**Avis délibéré de la Mission régionale
d'autorité environnementale de Bretagne sur
le projet de prolongement d'exploitation et d'extension
de la carrière de Baudry sur les communes de Canihuel
et de Saint-Gilles-Pligeaux (22)**

n° MRAe 2021-008769

Organisation spatiale actuelle (source : étude d'impact)

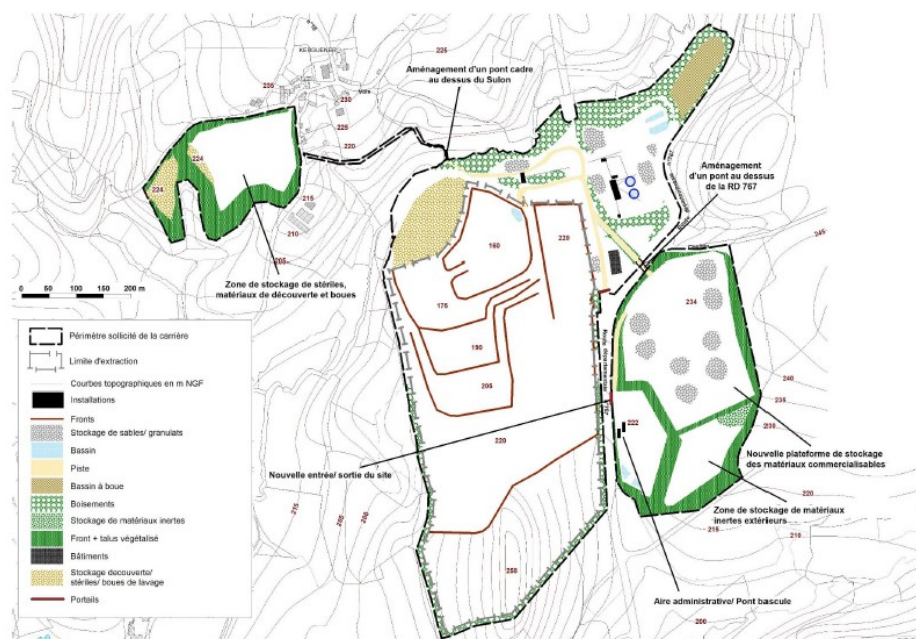
À la lecture du dossier, il est tout de même difficile d'estimer les superficies des différentes zones composant le projet (excavation, stockages de stériles et de matériaux de découverte, stockages de matériaux inertes, zones recevant les installations). **Le dossier doit plus clairement présenter ces évolutions, et fournir un récapitulatif des données de production qui compare la situation actuelle à celle qui est projetée.**
